議案第80号

工事請負契約（土砂災害特別警戒区域（急傾斜地）対策工事（その5））の変更について

資料1 変更内容及び理由について

平面図

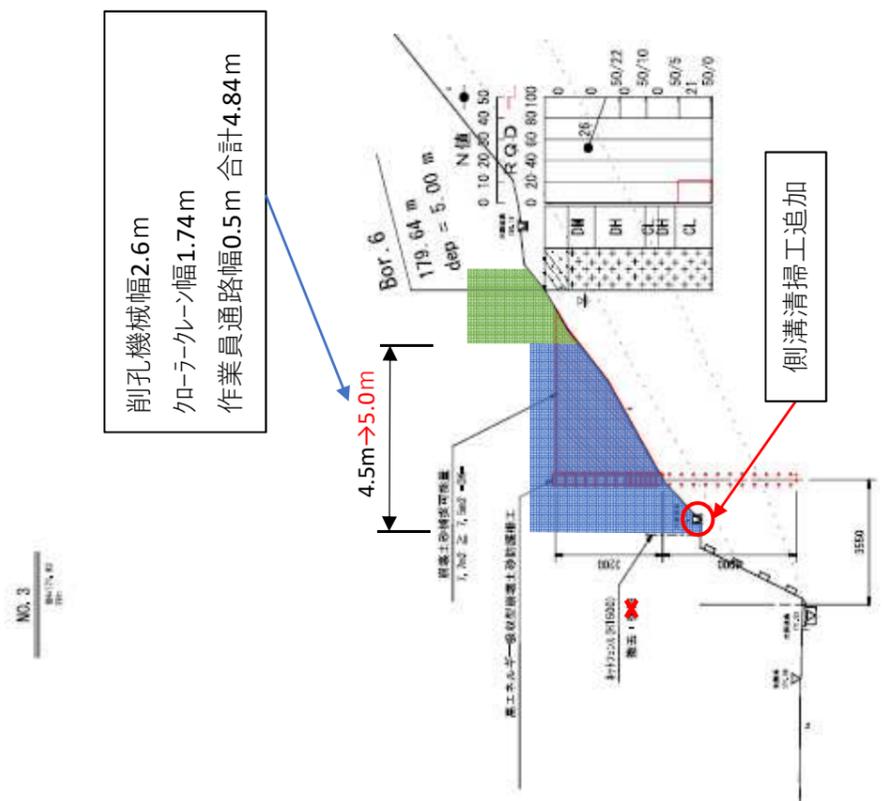
樹木伐採を行い現地の状況を確認したところ、斜面高さが低く、崩壊土砂の発生要因や影響が見受けられないと判明したため、不要な箇所での防護柵設置を取り止め、設置延長を 16m 減とする。【別添 1】

作業構台工において、当初設計において作業面の幅を土木工事数量算出要領（案）に則り 4.5m で計画していたが、使用機械の離合や作業員の通行を考慮すると作業面の幅 5.0m が必要と判明し、更に 2 工区及び 3、4 工区への使用機材、材料の運搬に新たな運搬路の設置などが必要になったことから、1,230 空 m<sup>3</sup> 増を行う。

既設の法面側溝において、土砂や落葉等が堆積し排水機能が低下しており、機能回復のために清掃工を追加する。【別添 1】

2 工区の削孔工法の変更について

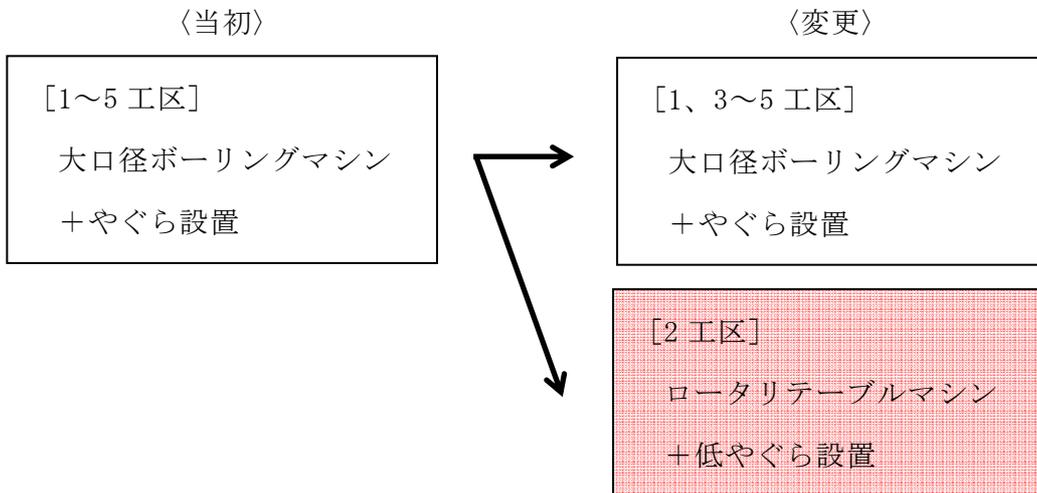
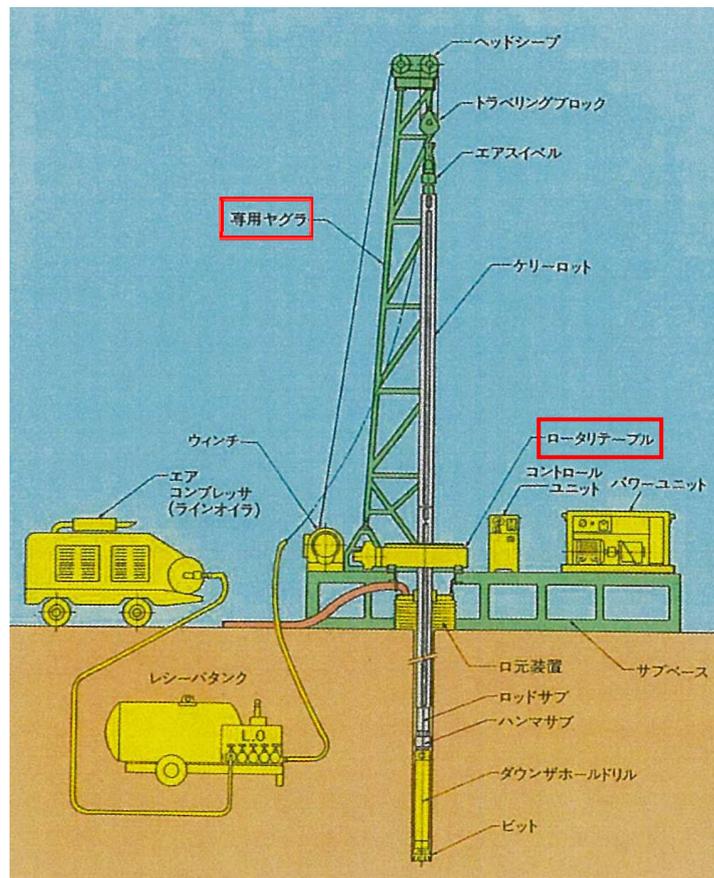
防護柵の支柱建注において、他の工区と比べ高い位置での作業となり、当初予定していた他の工区と同じ使用機材の設置ができないと判断したため、使用機材を見直し、工法変更を行う。【別添 2】
